Datum	21/10/2015
Dokument Nr.	SUPAIR_2015/10_001
Seite	1 / 4

## SICHERHEITSMITTEILUNG

TOPIC : ALTIRANDO2RS  
Rettergriff-Auslösesystem

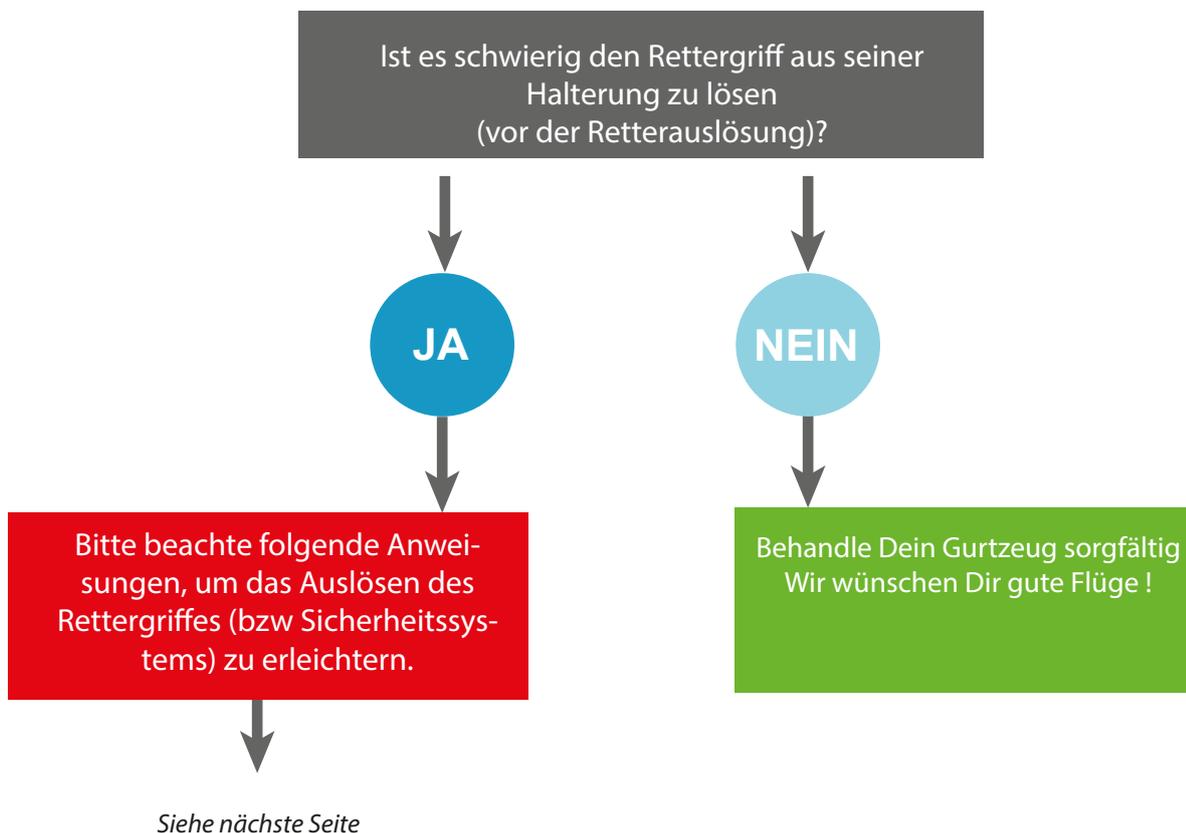
In manchen Fällen kann das Ziehen des Rettergriffes deutlich erschwert sein und die Retterauslösung verlangsamt werden.

Während eines Gurtzeugtests war es schwierig den Rettergriff zu ziehen und aus seiner Halterung zu lösen.

- 1** Bearbeite die Klappe mit dem genähten Klett. Es ist die Klappe die mit "Altirando2 RS" bestickt ist.

- 2** Mach einen Einschnitt im Klett am äusseren Ende "B"

Das äussere Ende "B" ist dann lose (identisch zum äusseren Ende "A")

Ziehe während eines Gurtzeugtests den Rettergriff, um Lösen des Rettergriffes und des Rettungsgerätes zu überprüfen.  
Funktioniert es?
